●●邸新築工事現場検査記録簿

第4回目(上棟検査)

日時 2007年10月5日9:40-10:50

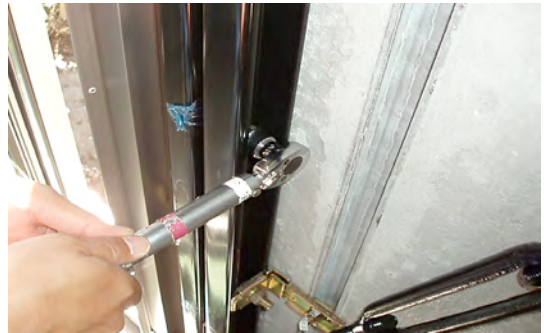
柱の垂直精度は最大箇所で50ミリを基準として+3~-2ミリで合格です。

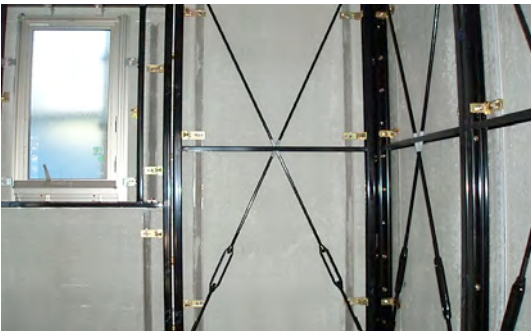
ブレースの張り具合は問題ないことを確認しました。
